DÉPARTEMENT DES ALPES MARITIMES - MÉTROPOLE DE NICE COTE D'AZUR

Pièce 1 : Rapport d'enquête

ENQUÊTE PUBLIQUE

**POUR LE PROJET DE CREATION DE
LA LIGNE 5 DU TRAMWAY**

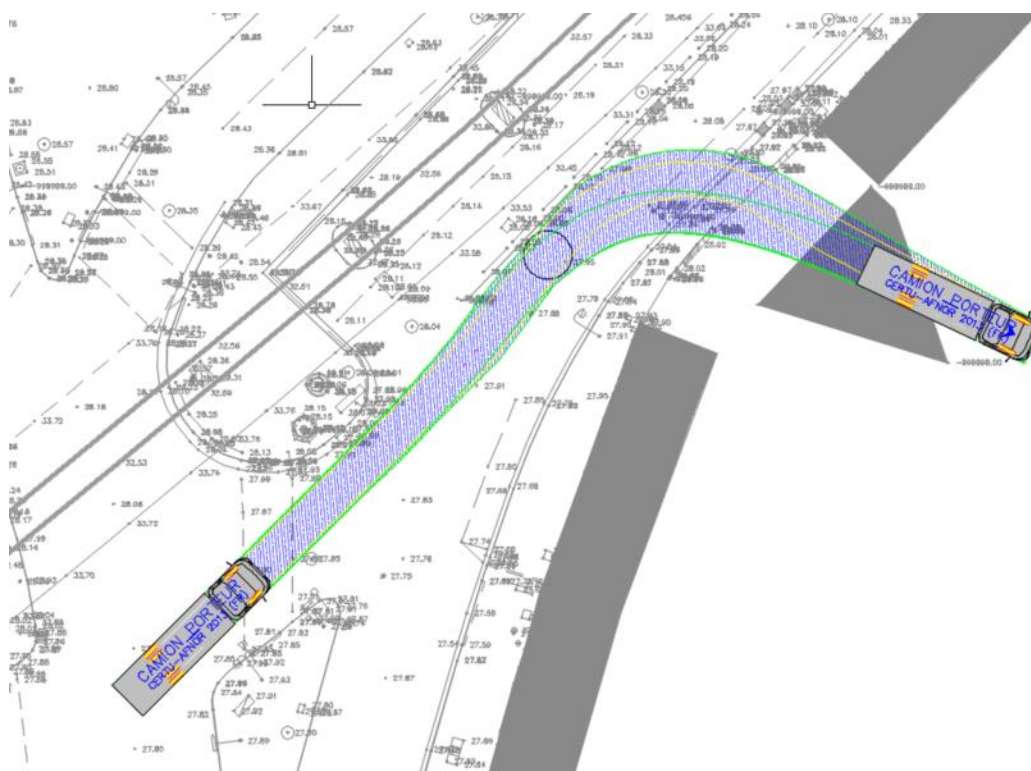
Ou bien la mise en place d'ascenseurs dont l'exploitation et la maintenance resteront difficiles en milieu en périurbain.

Toutefois, 4 propositions techniques ont émergé et ont été analysées, avec des coûts variant de 7,21 à 8,63 M€ HT (valeur 2022).
